新型自動ガンWIDER1AL/WIDER2AL発売のお知らせ

さてこのたび、LPA-101シリーズおよびLPA-200シリーズのモデルチェンジを実施し、新型自動ガンWIDER1ALとWIDER2ALを発売いたします。

7. 取付寸法

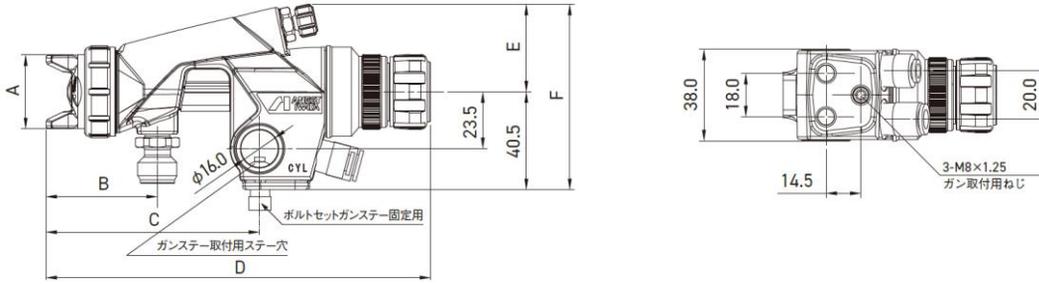
形式	A	B	C	D		E	F
				全閉	全開		
WIDER1AL	27.0	46.0	88.5	161.0	165.0	36.0	76.5
(LPA-101)	27.0	47.0	88.5	150.0	155.5	36.0	76.5
WIDER2AL	31.0	46.0	89.0	160.0	165.0	36.0	76.5
(LPA-200)	30.5	47.5	89.0	148.5	154.0	36.0	76.5

※ C寸法、ガン取付用ステー穴、ガン取付用ねじ寸法、ガン本体の厚みは、従来形式LPA-101およびLPA-200と同じであるため、切り替えてもそのままご使用になれます。
